3.4.3 第2回設計業務打合せ

外部技術者からの助言一覧
(栃木南部地区：船玉揚水機場改修 第2回設計業務打合せ)

「鬼怒川南部地区」（第２回）説明資料

令和４年２月１４日

乗り越し管形式（修正案）

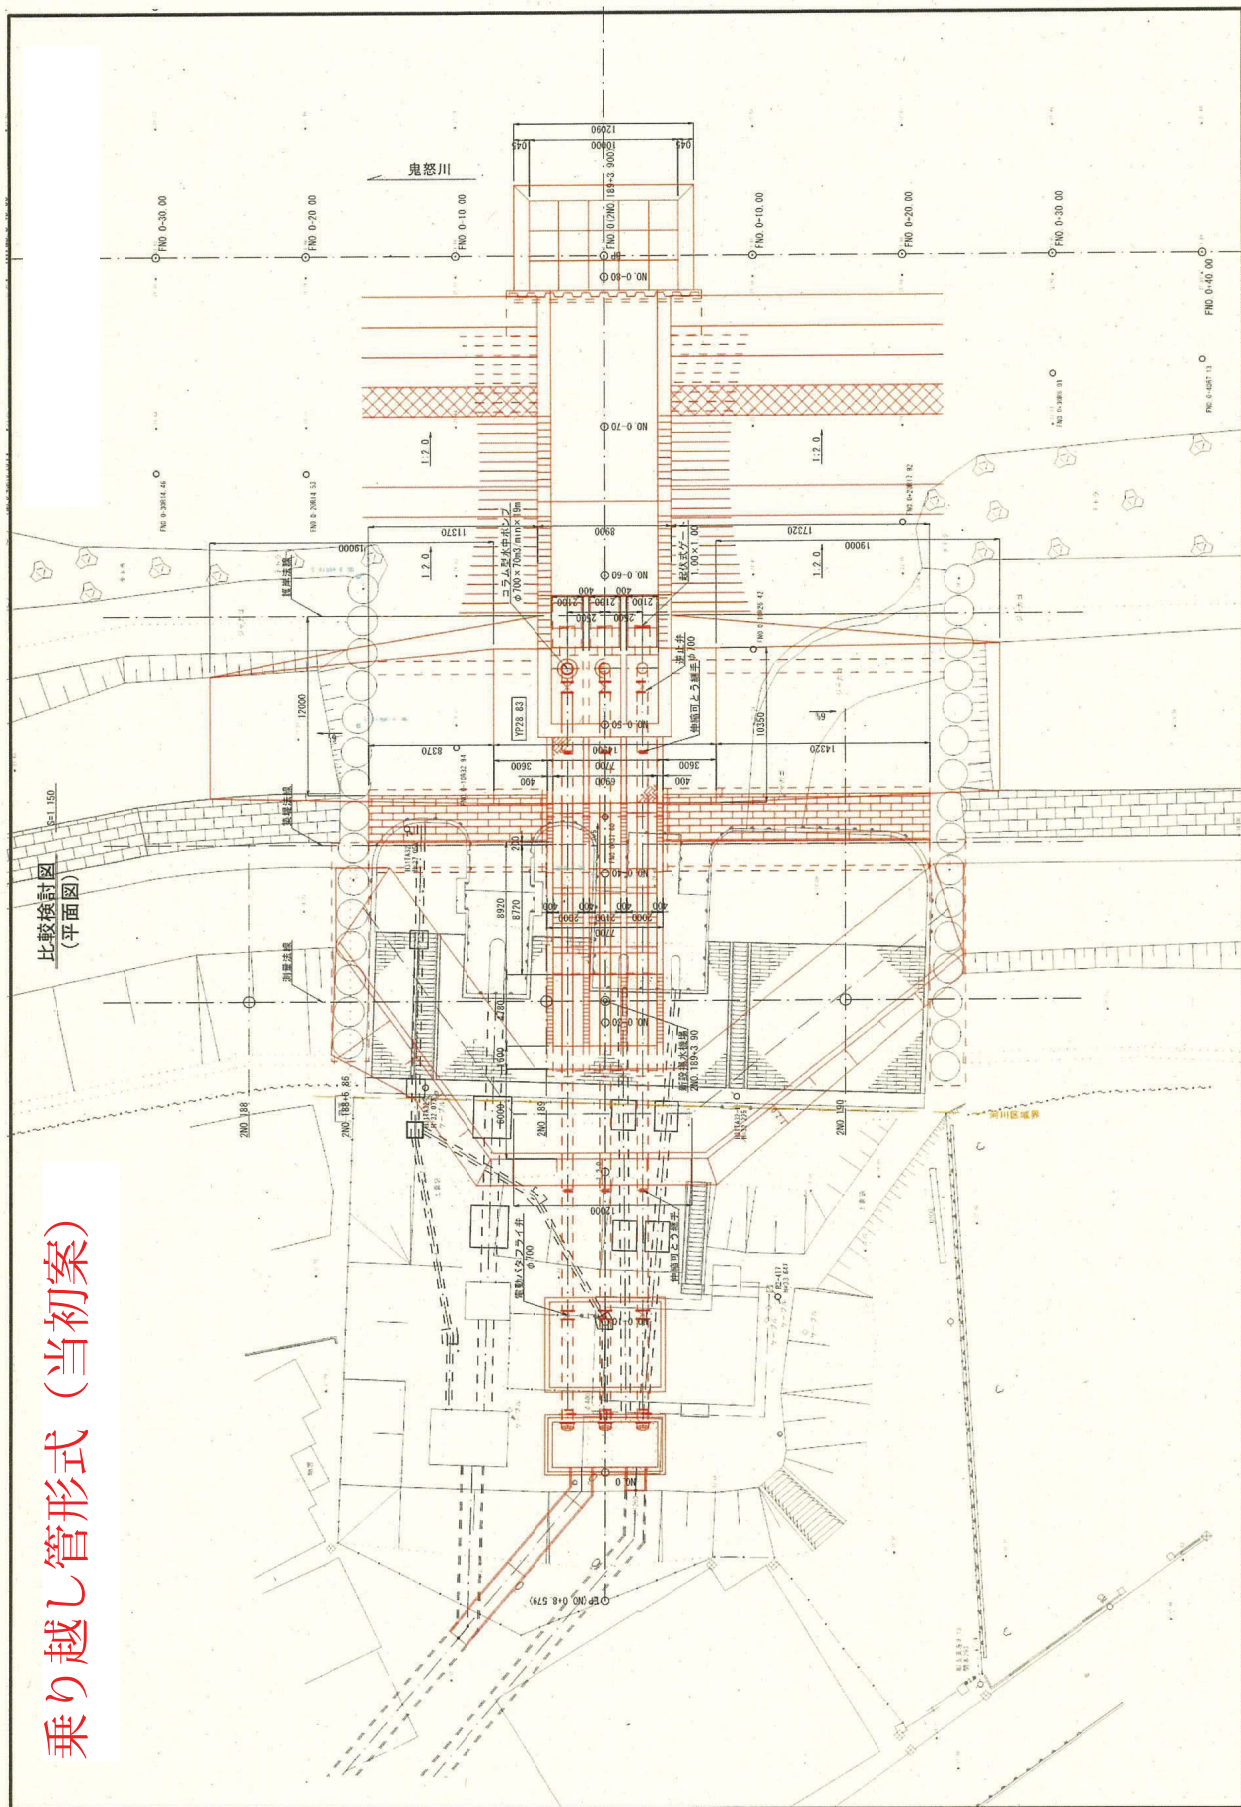
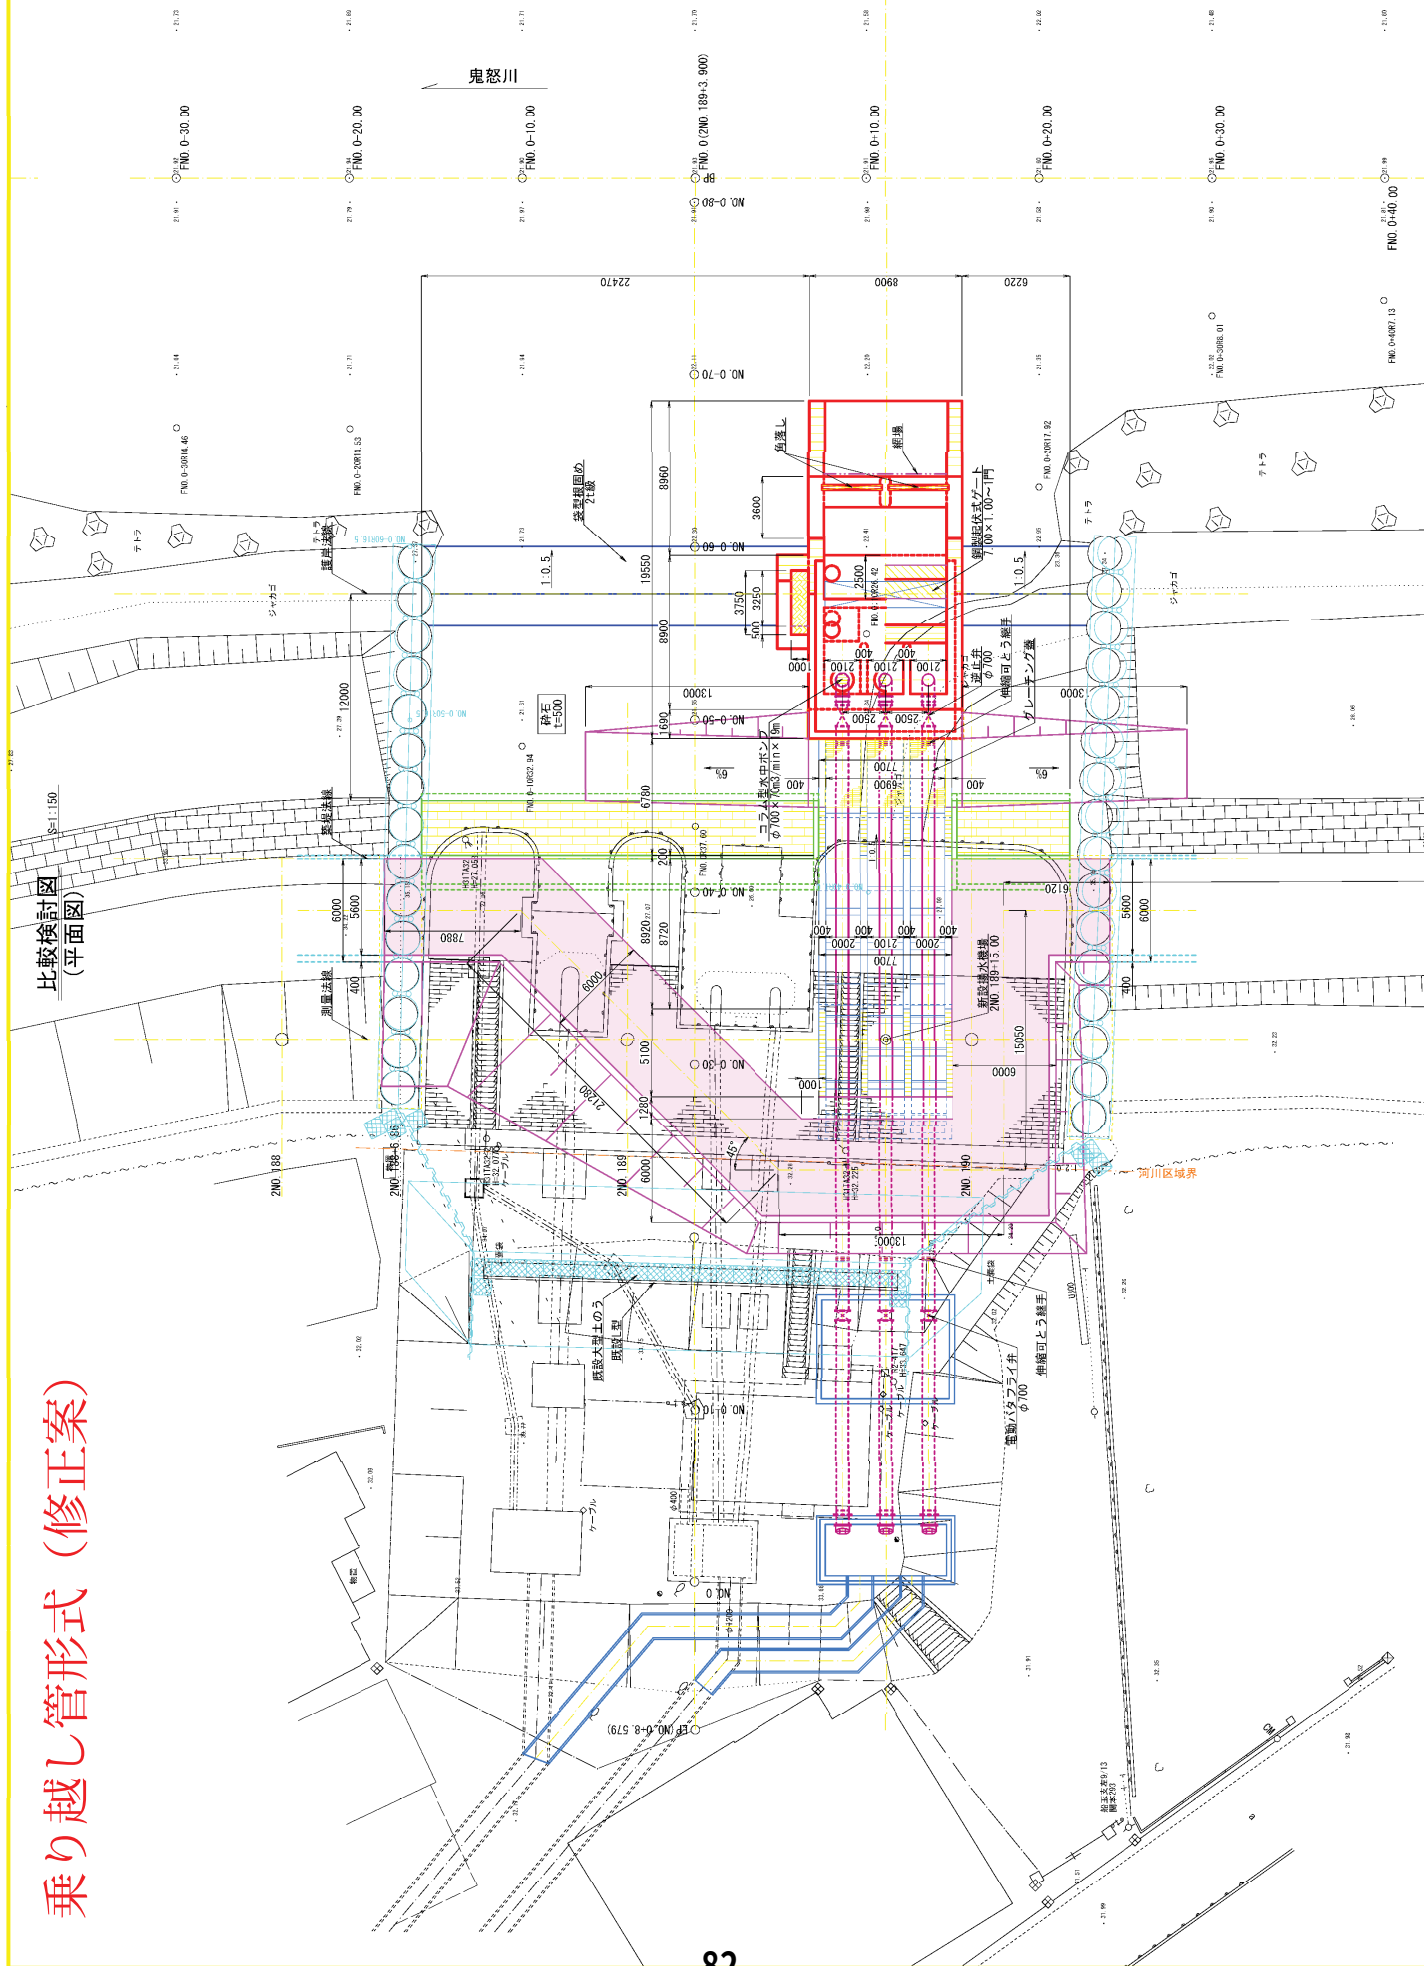
②第一回検討会の指摘を踏まえ、工事用水中ポンプによる暫定取水方式から、新取水口・新機場の位置を北側にずらし、現機場を使用しながら改修を行い、工事用水中ポンプを使用しない案に変更した。

委員（津田）	建屋の配置計画について、今後、フェンス等も計画に盛り込まれると想定するが、境界とのクリアランス等を確認されているか。
--------	--

事業所（廣川）	ご指摘のとおり、電気室（建屋）と道路、民地境界にはフェンス等が必要になると思われるので、残地の有効利用を含め、検討する。
---------	--
